SOPRINTENDENZA SPECIALE PER IL PIANO NAZIONALE
DI RIPRESA E RESILIENZA

[ID_8431] **CERIGNOLA (FG): Progetto di un impianto agrivoltaico denominato CER01 – Tressanti/Sette Poste, della potenza complessiva pari a 21 MW e le relative opere di connessione alla RTN da realizzarsi nel comune di Cerignola (FG).**
Procedura riferita all'art. 23 del Decreto legislativo n. 152 del 2006 – VIA
Proponente: Società Green Genius italy Utility 3 S.r.l.
Richiesta di integrazioni.

16/03/2023

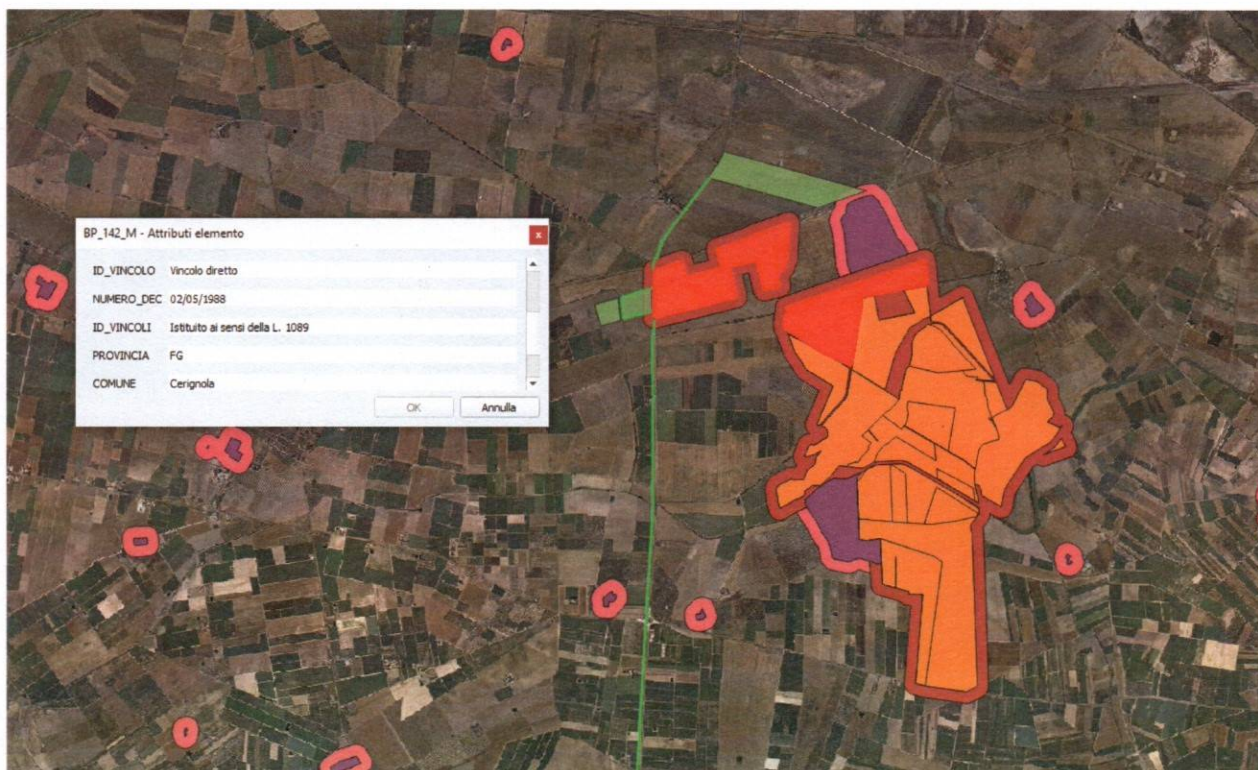
3. Si rileva che il campo fotovoltaico minore interferisce direttamente con la fascia di rispetto del vincolo archeologico diretto, di cui al DM 02/05/1988 (eventualmente anche solo con la recinzione e con la "barriera a verde" di mitigazione dell'impatto visivo dell'impianto fotovoltaico, considerato che il Proponente riferisce che *"seppure ricompresi tra i terreni di cui al diritto di superficie, sono stati esclusi dalle aree di impianto)* e che l'area del campo fotovoltaico maggiore, si sovrappone su parte della fascia di rispetto del sito storico culturale anch'esso archeologico - entrambe le aree comunque tutelate ai sensi dell'art. 82 delle NTA del PPTR . Si chiedono, pertanto, planimetrie di dettaglio riferite a tali interferenze, nelle quali devono siano indicate la recinzione, le opere di mitigazione e la posizione dei moduli fotovoltaici, sovrapposte alle aree di rispetto del vincolo archeologico e del sito storico-culturale interferiti. Si chiede, inoltre, che venga effettivamente verificata la compatibilità degli interventi ivi previsti con le NTA del PPTR (art. 82 delle NTA del PPTR). Si riporta di seguito un'elaborazione GIS nella quale si evidenzia in particolare il vincolo archeologico di cui al DM 02/05/1988:

Elaborazione GIS: I due campi agrivoltaici sono molto prossimi ad un'area individuata dal PPTR quale zona di interesse archeologico (art. 142, co.1 lett. m del D. lgs. 42/2004). Si evidenzia, in particolare che il campo fotovoltaico di minori dimensioni interferisce direttamente con la fascia di rispetto del bene paesaggistico di cui alla lett. m, essendo adiacente al vincolo archeologico diretto (evidenziato in rosso l'area di cui al DM 02/05/1988), tutelato dalla Parte II del D. lgs. 42/2004. Il campo fotovoltaico maggiore interferisce con la fascia di rispetto del sito storico culturale anch'esso archeologico (UCP testimonianza della stratificazione insediativa).
